Pengilsbás 8 – Gufunes, 1. áfangi (fsp) br. deiliskipulag.

Á embættisafgreiðslufundi skipulagsfulltrúa 18. nóvember 2022 var lögð fram fyrirspurn GF 2 ehf., dags. 9. nóvember 2022, ásamt bréfi dags, 9. nóvember 2022 um breytingu á deiliskipulagi Gufunes 1. áfanga vegna lóðarinnar nr. 8 við Pengilsbás 8 sem felst í breyttu byggðamynstri á Klettasvæði og að koma fyrir samfelldri byggð í stað bílastæðaplans austan við kvikmyndaver, samkvæmt tillögu JVST.dags. 9. nóvember 2022.

Tillaga um breytt byggðarmynstur

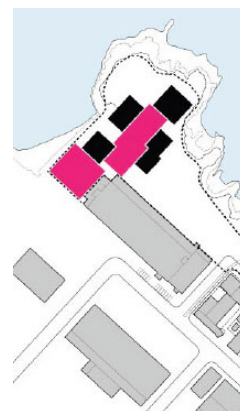
Í tillögum hönnuða er byggingarmagni dreift á 5 mismunandi byggingar, sem eru mun hærrí en gildandi deiliskipulag segir til um. Færð eru rök fyrir þessum breytingum að verið sé að skapa meiri gæði hvað varðar gæði íbúða með tilliti til dagsbirtu, sólarljóss og útsýnis og gæði útirýmis með tilliti til stækkun þess, skjóls og sólarljóss. Vissulega má taka undir ofangreind rök að einhverju leyti, sérstaklega hvað varðar gæði íbúða með grynri húskroppum. En að auki hæð bygginganna muni skapa meiri gæði varðandi sólarljóss útisvæðisins er ekki nógu sannfærandi. Aukin hæð bygginga mun alltaf koma til með að skapa meira skuggavarp á dvalarsvæði og útisvæði milli bygginganna og í kringum þær. Einnig mun hæð þeirra hafa mikil áhrif á vindafar nærumhverfisins. Samkvæmt vindgreiningu virðist sterkari vindhviður skapast á milli húsanna.

Í ljósi ofangreindra atriða er lagt til að haldið verði í núverandi deiliskipulag með meira uppbroti í byggingarkroppum sem myndi væntanlega fela í sér að heildarbyggingarmagn minnki. Á móti er hægt að skoða breytingu á hlutfalli íbúða á móti atvinnustarfsemi, en þó þannig að góð blöndun sé til staðar.

Nýjar tillögur hönnuða – vindgreining, 2022.

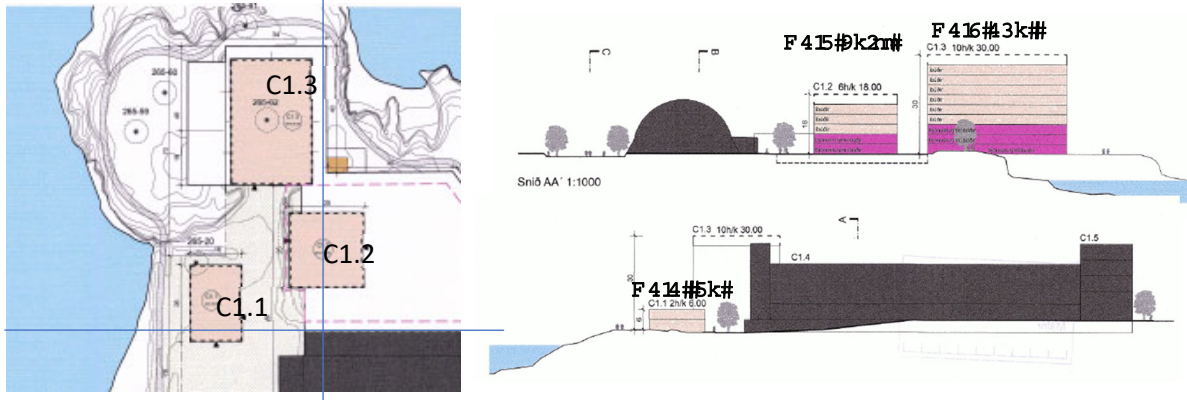
Í gildandi deiliskipulagi eru fótspor eldri skemma notaðar sem byggingareitir fyrir C1.1 og C1.3 sem hefur haft mótandi áhrif á afstöðu þeirra og hlutföll. Hins vegar má gjarnan endurskoða núverandi deiliskipulag með tilliti til vindgreiningar, sólarljóss, uppbrots byggingarkroppa og engu að síður byggingarmagnsins sem án vafa var ofátlað.

Í gildandi deiliskipulagi hefur bygging á reit C1.1 upphaflega verið hugsuð sem atvinnuhúsnæði á tveimur hæðum – efrihæðin hugsuð sem einkonar glerbygging. Í tillögu er hins vegar gert ráð fyrir 14 hæða byggingu í stað hennar. Við breytinguna muni skapast mikið skuggavarp á aðliggjandi hús og dvalarsvæði til norðurs sér í lagi seinnipart dags og á kvöldin og á morgnanna á strandsvæðið til vesturs. Einnig er búið að loka fyrir útsýnið til vesturs. Samkvæmt vindgreiningunni myndast vindstrengur á milli skemmunnar og byggingarinnar.
